VIGTIGT – Vigtig produktinformation

Bøjet pedal på fodkontakten kan forårsage afbrydelse af direkte fluoroskopibilleddannelse eller -eksponering.

Image Guided Therapy Systems

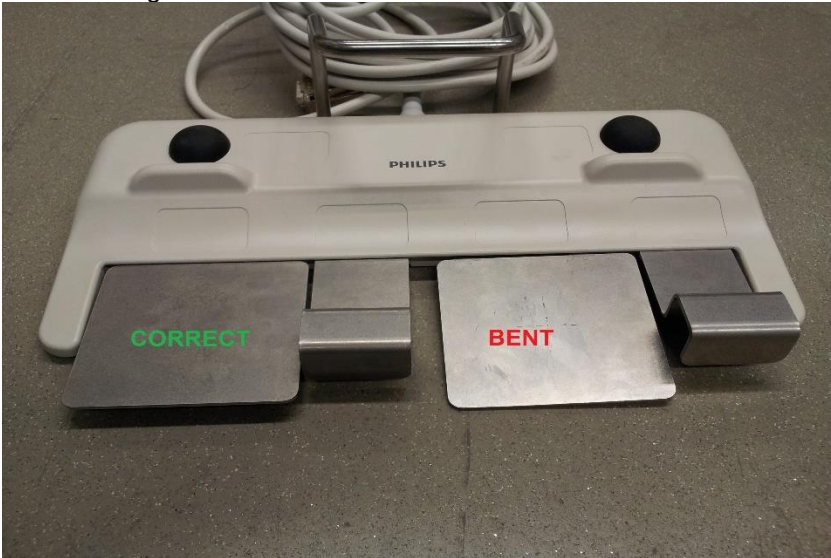
BERØRTE PRODUKTER	<p>System: MultiDiagnost Eleva med flad detektor. Allura Xper FD10 loftsmonteret Allura Xper FD10 gulvmonteret Allura Xper FD10 Allura Xper FD10/10 Allura Xper FD20 Allura Xper FD20 Biplant Allura Xper FD10 Allura Xper FD10/10 Allura Xper FD20 Allura Xper FD20 Biplant Allura Xper FD10 operationsleje Allura Xper FD20 operationsleje Allura Xper FD20 Biplant operationsleje Allura Xper FD20 operationsleje Allura Xper FD10 Allura Xper FD10/10 Allura Xper FD20 Allura Xper FD20/10 Allura CV20 Allura Xper FD20 operationsleje Allura Xper FD20/20 Allura Xper FD20/20 operationsleje Allura Xper FD20/15 Cardio Vascular-Allura Centron</p> <p>Produktkode: 708037, 708038 722001, 722003, 722005, 722006, 722008, 722010, 722011, 722012, 722013, 722014, 722015, 722020, 722023, 722026, 722027, 722028, 722029, 722031, 722035, 722038, 722039, 722058 og 722400.</p>
BESKRIVELSE AF PROBLEMET	Hvis fodkontakten hyppigt anvendes på en aflastningsmåtte, på en ikke-plan overflade eller i soklen, kan pedalerne på fodkontakten blive bøjedede.

MULIGE FARER	En bøjet pedal på fodkontakten kan medføre en periodisk eller kontinuerlig manglende evne til at foretage direkte fluoroskopibilleder eller -eksponeringer.

<p>PLANLAGTE TILTAG HOS PHILIPS</p>	<p>Problemet vil blive løst ved hjælp af en opdatering af fodkontaktens mekaniske hardware, som vil forhindre, at pedalerne på fodkontakten bliver bøjet.</p>
